Leserbriefe

Beleuchtung von Museumsräumen, von Peter Balla und Christian Bartenbach, «WerkBauen+Wohnen», Nr. 12/1980

Zum Abschnitt über das Wallraf-Richartz-Museum in Köln der Architekten P. Busmann und G. Haberger, Köln, veröffentlichen wir drei Zuschriften zur vorgeschlagenen Beleuchtung der Ausstellungsräume.

Stellungnahme von T. von Malotki, Lichtdesigner, Köln

1 Wallraf-Richartz-Museum, Köln, Musterraum 1 : 1

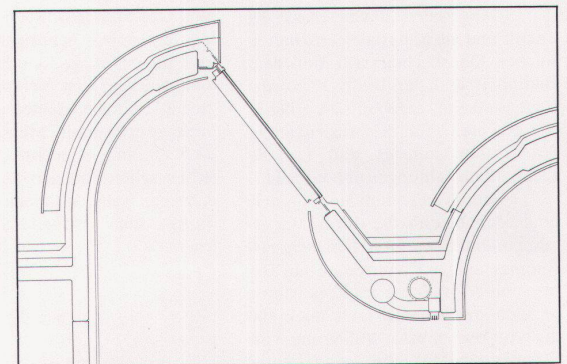
Bei der Planung des Wallraf-Richartz-Museums hat man sich – und wir sind froh darüber – im wesentlichen zu einem Tageslichtmuseum entschlossen, und man nimmt bewusst die sich aus der Shedanordnung (Nordsheds mit Zenitlichtanteil) ergebende Ungleichmässigkeit

Die Messungen an einem 1 : 1-Modell (Teilabschnitt des Sheds) haben gezeigt, dass die Tageslichtbeleuchtungsstärken auf der dem Shed zugewandten und der dem Shed abgewandten Wand im Ausstellungsbereich sich bei bedecktem Himmel im Verhältnis 1,5 : 1 bewegen. Bei Kunstlichtbeleuchtung, die durch auf den Sprossen der Shedverglasung angeordnete frei abstrahlende Leuchtstofflampen mit niedriger Eigenleuchtdichte (Slimlines) erzeugt wird und damit aus der gleichen Richtung wie das Tageslicht einfällt, liegt das Verhältnis bei fast 1 : 1. Der Raum erhält gerade durch diese Ungleichmässigkeit seine Spannung.

Die unterschiedlichen Beleuchtungsstärken gestatten z.B. auch die gleichzeitige Ausstellung von Gemälden und begleitender lichtempfindlicher Graphik. Selbst die Abschaltung der Kunstlichtbeleuchtung eines ganzen Sheds bei 2-Shed-Räumen ergibt auf der unbeleuchteten Wand noch zufriedenstellende Beleuchtungsstärken für Graphik, der Raum erhält, wie z.B. in Seitenschiffen mittelalterlicher Kirchen, eine beruhigende Intimität.

2 Schnitt und Grundriss der Kirche: Die wenigen schwarz angelegten Teile gehören noch zur historischen Substanz des 14. Jahrhunderts.

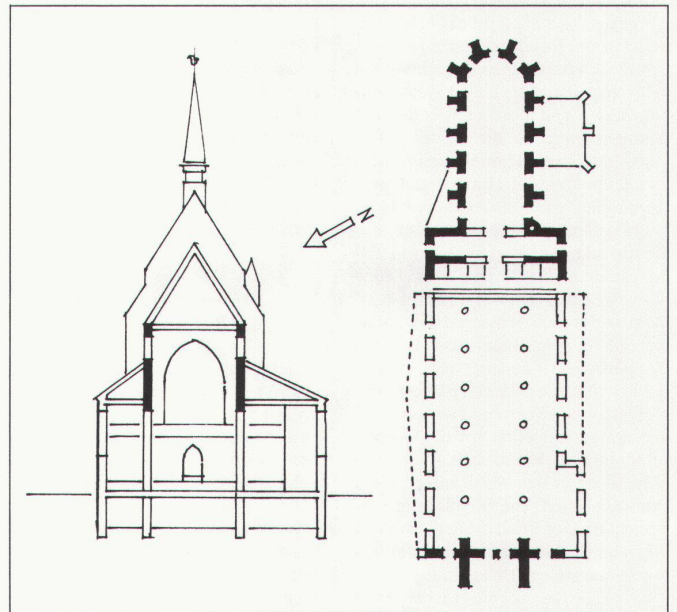
Und nun muss man sich nochmals die Skizzen von Grundriss und Schnitt vor Augen halten (Abb. 2). Was schwarz angelegt ist, zeigt, was von der ursprünglichen historischen Substanz bis jetzt noch überlebt hatte resp. nach der Operation überleben konnte. Wie gesagt: erschreckend wenig.
